INFORME N° 325-2020-SENACE-PE/DEAR

ASUNTO : Evaluación del *Tercer Informe Sustentatorio Actividades de Exploración. Modificación de Componentes Auxiliares y Cambio de Cronograma de Relleno Hidráulico*, presentado por Compañía Minera Lincuna S.A.

REFERENCIA : M-ITS-00012-2020 (24.01.2020)

FECHA : Miraflores, 5 de junio de 2020

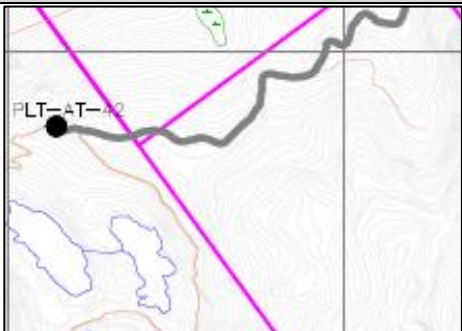
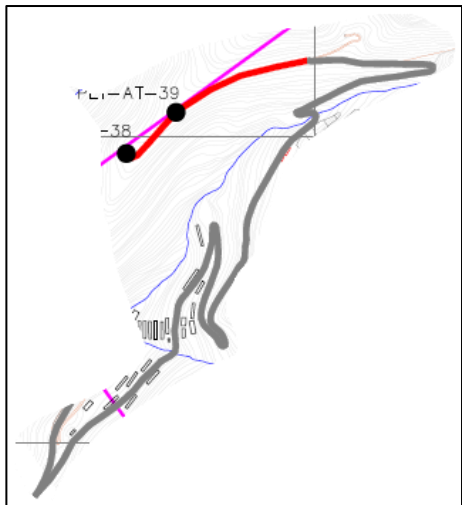
23	En el ítem 9.7.1, el Titular: a) En el sub ítem 9.7.1.2, indica que la ubicación de las plataformas de perforación, han sido establecidas en función a la distancia mínima de 50 m lineales respecto a ecosistemas frágiles y cuerpos de agua identificados; sin embargo, de acuerdo a la visita técnica en campo, se pudo evidenciar que la plataforma PLT-AT01 se ubica a aproximadamente 20 m de un quebrada ubicada hacia el oeste de la plataforma, que discurre aguas abajo hacia la laguna s/n N° 1; mientras que la plataforma PLT-AT02, se ubica sobre un área con cobertura tipo bofedal, con presencia de agua que también discurre hacia la laguna s/n N° 1, lo cual se	Se requiere que el Titular, en el ítem 9.7.1: a) Reubique las plataformas PLT-AT01, PLT-AT02 y PLT-AT03, a una distancia mínima de 50 m lineales respecto a ecosistemas frágiles y cuerpos de agua identificados; asimismo en caso se ubiquen a menos de 50 m, los taladros deberán ser perpendiculares al sitio de perforación o en dirección opuesta al cuerpo de agua o ecosistema frágil, en concordancia al artículo 21.3 del Decreto Supremo N° 042-2017-EM. b) Presente en el ítem 9.7.1.2. evidencias que demuestren que las áreas de las plataformas citadas en la columna de sustento fueron implementadas por terceros y/o cuentan con certificación ambiental y por lo tanto no hayan sido	El Titular , en el ítem 9.7.1: a) Ha retirado de la implementación de las plataformas PLT-AT01, PLT-AT02 y PLT-AT03. b) Retira la implementación de las plataformas PLT-AT03 y PLT-AT04. Respecto a la plataforma PLT-AT50 precisa que esta se ubica precisa sobre un acceso existente declarado en el Plan de Cierre de Minas de la U.M. Huancapetí. c) Presenta en el Mapa 9-4 un plano a escala adecuada con el programa de exploraciones versus la distancia a cuerpo de agua y ecosistemas frágiles; asimismo el plano se encuentra debidamente georeferenciado, con su leyenda y simbología correspondiente.	Sí

N°	Sustento	Observación	Levantamiento de Observaciones	Absuelta Si/No
	 Gráfico N° 7. Acceso hacia las plataformas PLT-AT39 y PLT-AT38

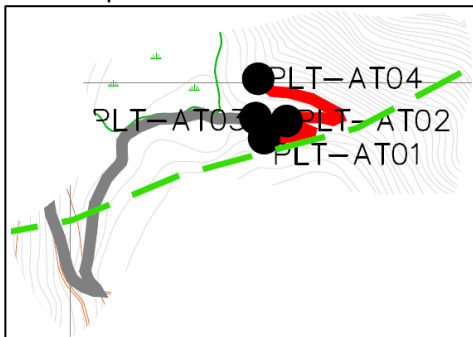
- e) En el ítem "9.7.1.2.1.2 Vías de acceso", indica que se habilitarán 5,4 km de accesos nuevos y de acuerdo a la Figura mostrada en la página 9-21, se muestra que se implementará un acceso hasta la plataforma PLT-AT50; sin embargo, de acuerdo a la visita técnica, se pudo evidenciar que actualmente existe un acceso que llega hasta la ubicación de la plataforma y se extiende por aproximadamente 80 m adicionales, en ese sentido no se cuenta con evidencias que permitan demostrar que dicho acceso fue implementado por Terceros y/o cuentan con certificación ambiental y por lo tanto no ha sido realizados por el Titular, sin contar con la debida certificación ambiental.
